**LOTEAMENTO DA UNIDADE DE EXECUÇÃO 1  
DO PLANO DE PORMENOR DO CHINICATO  
PROJETO DE EXECUÇÃO - URBANIZAÇÃO DA ENCOSTA DO SOL**

**ESTUDO DE IMPACTE AMBIENTAL**  
**Anexo 2.4 – Proposta de Transporte Urbano**  
**e Proposta de Mobilidade Suave para o LUES**

### Estudo de Impacte Ambiental Pedido de Elementos Adicionais - Aditamento Anexo A3

Parte 1 - Proposta de Transporte Urbano para o LUES

**Figura 2. Representação esquemática do percurso proposto para a Linha 3 (Onda Rosa) no interior do LUES**

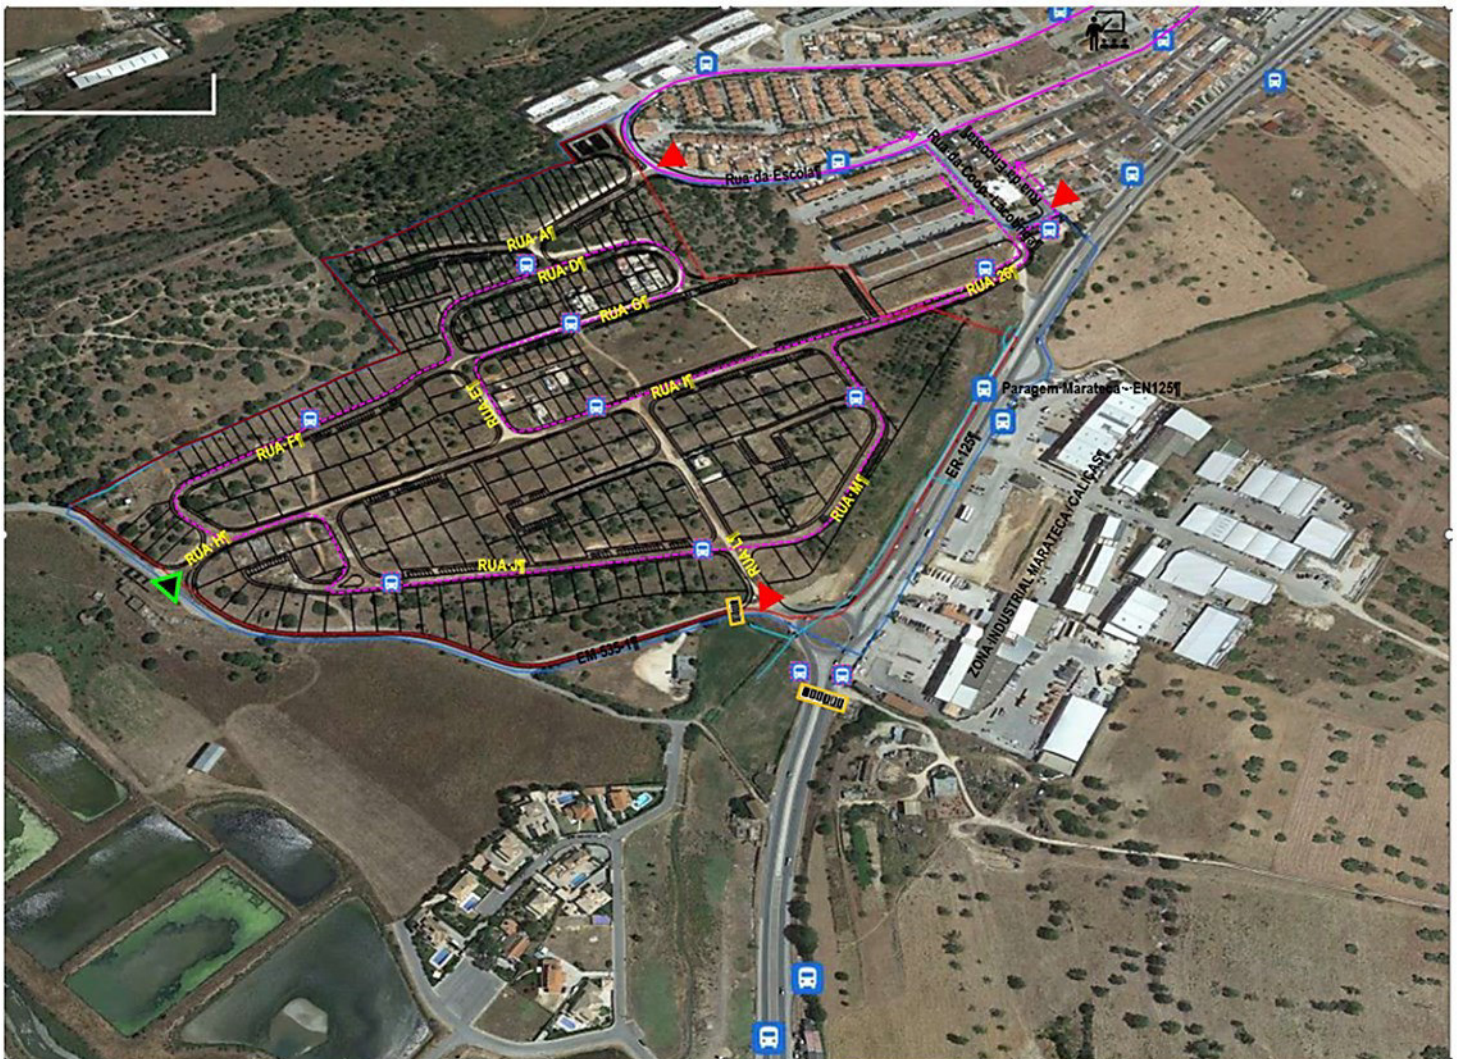
Na ER-125 encontra-se localizada uma paragem de autocarros, **questiona-se se foi estudada uma nova relação espacial que a integre no aglomerado, evitando-se que os utentes tenham acesso a ela somente pela berma da estrada da ER-125.**

**Questiona-se se existiu articulação do loteamento à rede de transportes urbanos de Lagos paralelamente à ausência de espaços/percursos para mobilidade suave para os cerca de 1550 habitantes do loteamento, vão surgir novos fluxos ao aglomerado consolidado do Chincato e provavelmente também ao longo da berma da ER-125, questiona-se assim se esta abordagem foi alvo de preocupação e se foram tomadas algumas medidas que possam de alguma forma minimizar este impacte.**

O percurso de transporte proposto no interior do LUES foi delineado, por forma a constituir um circuito que pudesse servir um maior número de ruas no interior do LUES, articulando-se com as alterações à circulação – sentido do trânsito – decorrentes da proposta para a faixa ciclável.

Neste sentido, o circuito proposto tem por base o percurso existente da Linha 3 – Onda Rosa. Assim, é proposto, que a partir da Rua da Escola, esta linha de desvie a Rua da Cooperativa Lacobriga, a qual entronca na Rua 26 / Rua I (via distribuidora do LUES), percorre o interior do LUES e tem saída pela Rua I / Rua 26, entroncando na Rua da Encosta até à Rua da Escola, onde retoma o seu percurso atual (ver Figura 5).

Planta geral do loteamento com proposta para faixa ciclável  
Escala 1:1000

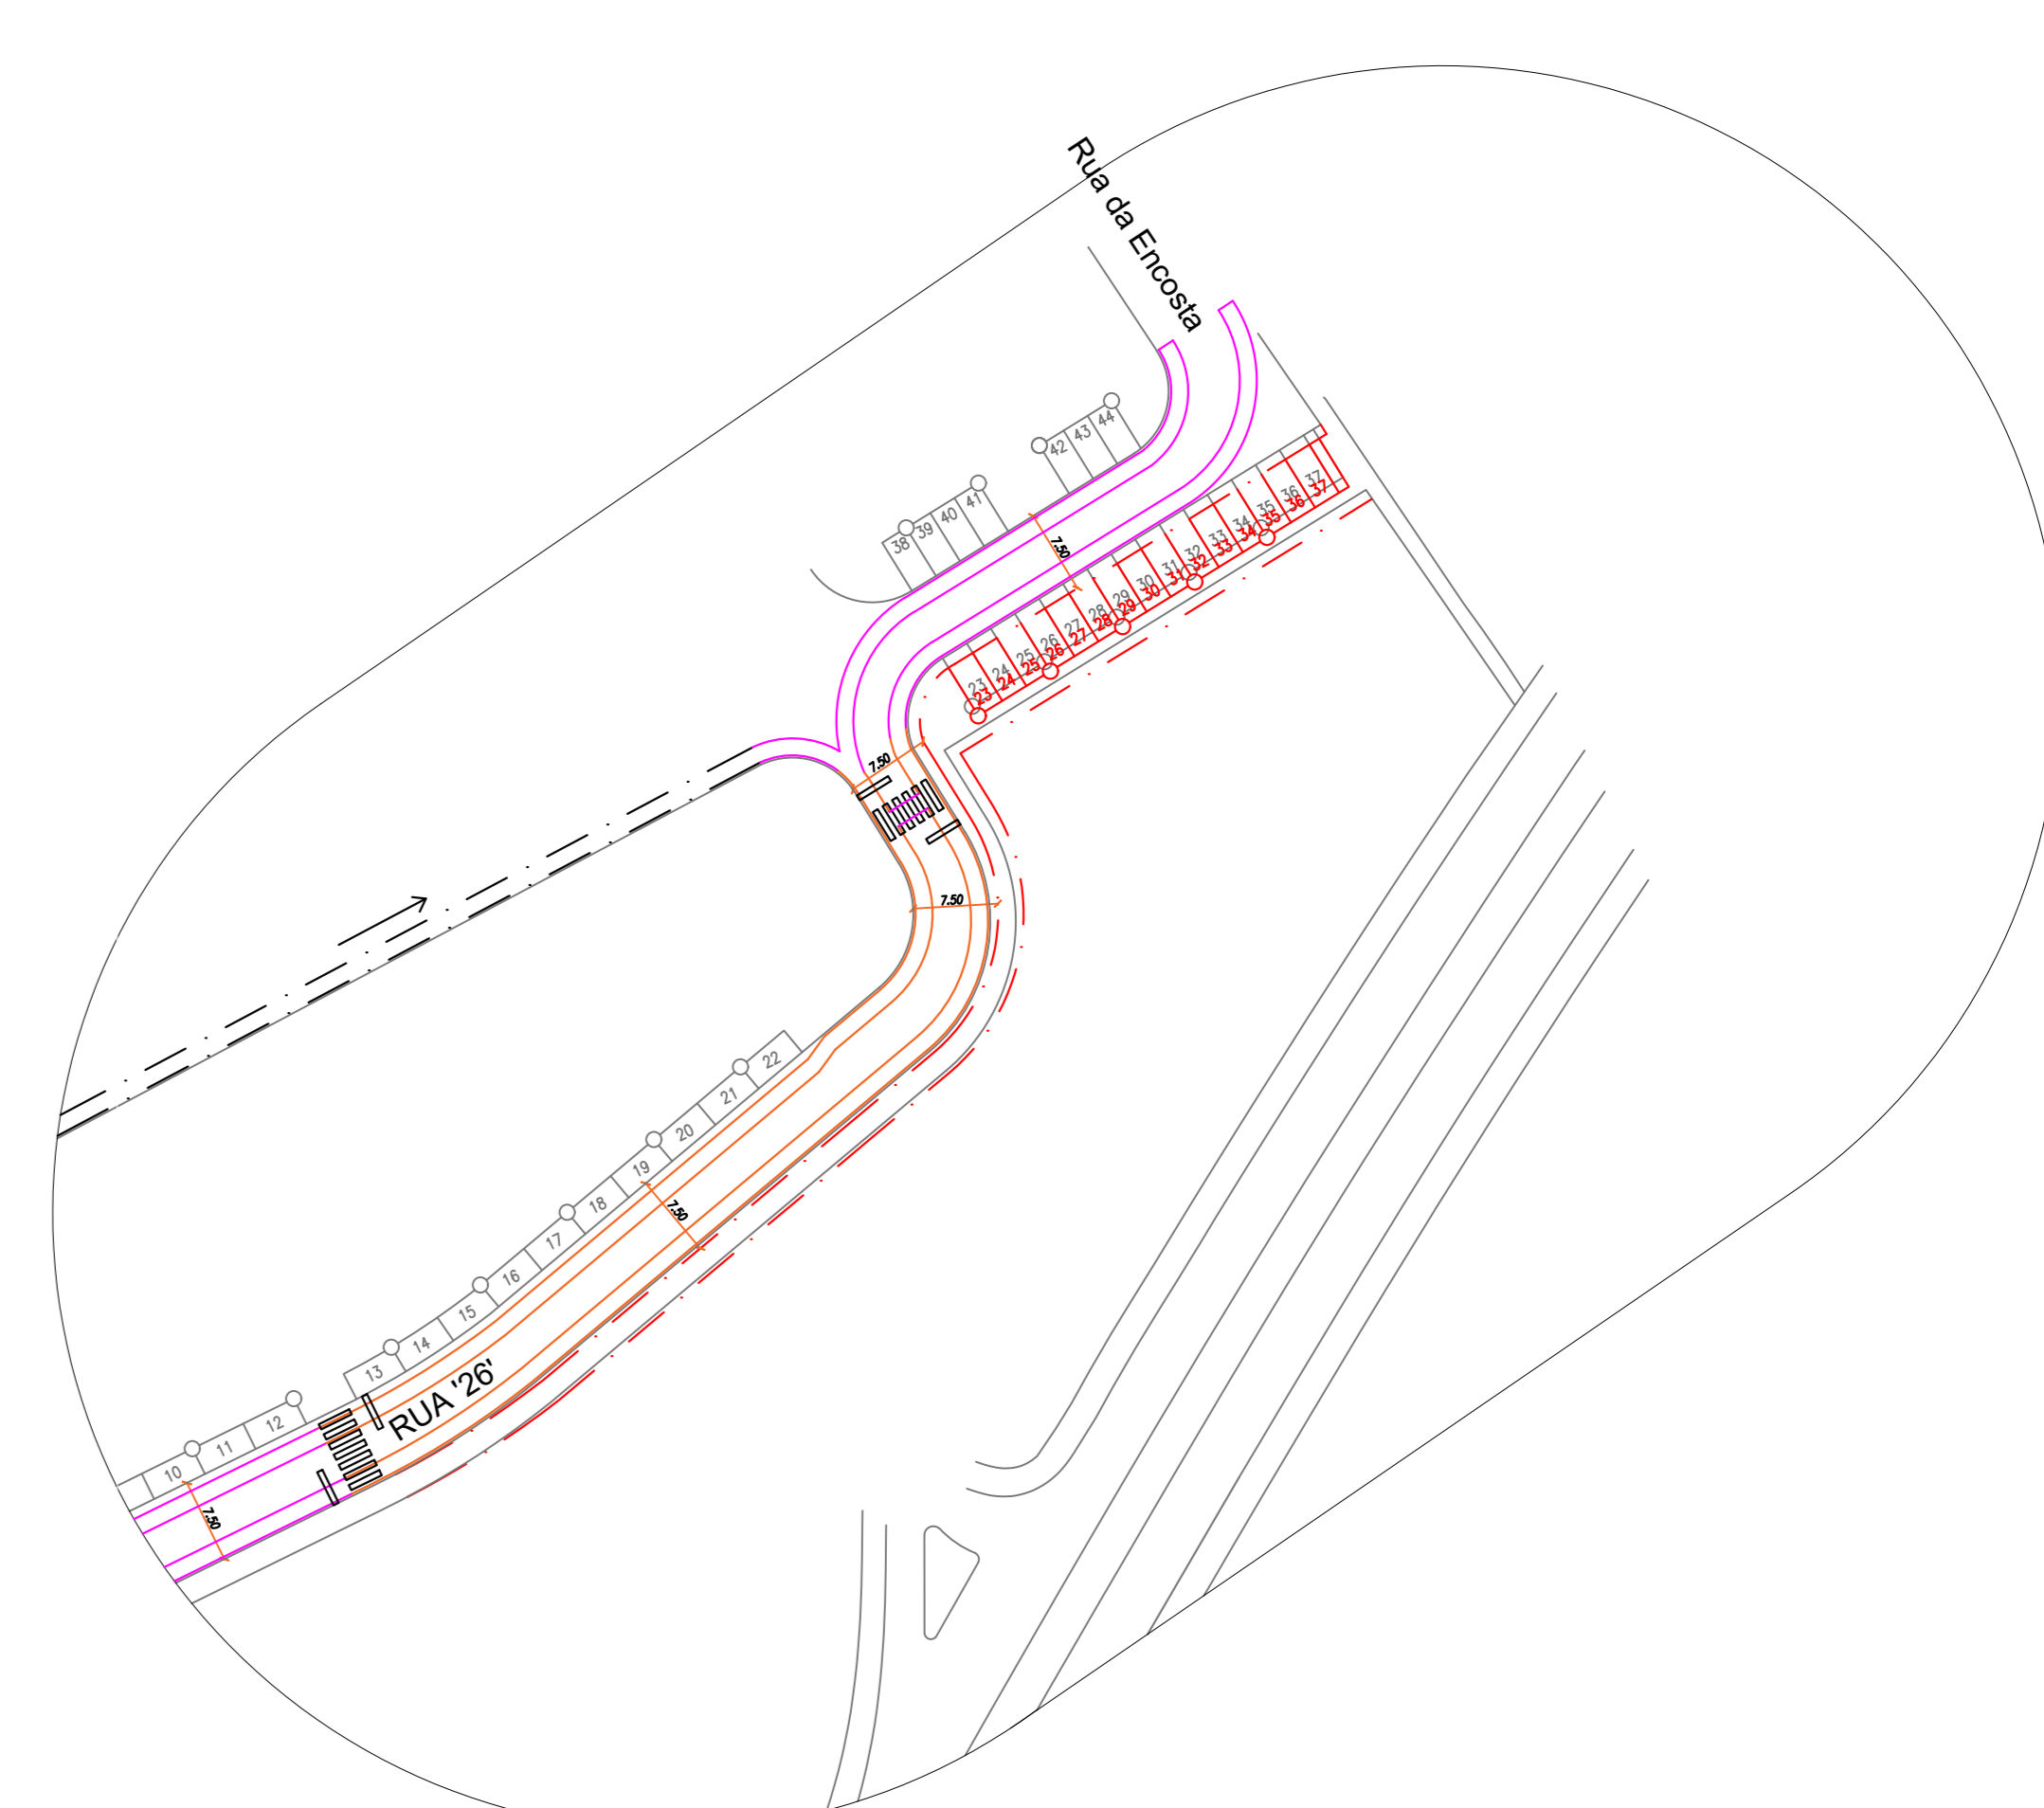
Considerando a relação de proximidade espacial da urbanização com o loteamento 5/98 da Marateca (que poderá admitir futuras ampliações), **questiona-se a ausência de ligações associadas à mobilidade suave entre estes dois importantes espaços do PPC.**

Se considerarmos que o prazo de execução das obras, que na melhor da hipótese será de 10 anos, equaciona-se, mesmo na ausência de uma rede ciclável no concelho, **senão seria oportuno delinear /planear para o futuro um circuito para a mobilidade suave.**

Na rede ciclável proposta, existem faixas cicláveis com inclinações superiores a 5%, no entanto, estas estão assinaladas (ver Desenho 1) e respeitam as distâncias de ligação previstas no documento anteriormente referido.

Adicionalmente, não foi descurada a interligação do loteamento ao aglomerado do Chincato, sendo proposta uma rede ciclável, com uma extensão aproximada de 361 m, na área afeta ao Compromisso Municipal (parte da Rua I e Rua 26), que termina na Rua da Encosta. É proposta ainda a interligação entre a Rua G e a Rua das Flores, num percurso com uma extensão aproximada de 269 m.

Com o intuito de iniciar um processo de projeção de um futuro circuito para a mobilidade suave, que responda aos expectáveis fluxos que possam surgir decorrentes da constituição do novo aglomerado habitacional, é proposta uma rede ciclável na EM-535-1, na zona adjacente ao LUES.
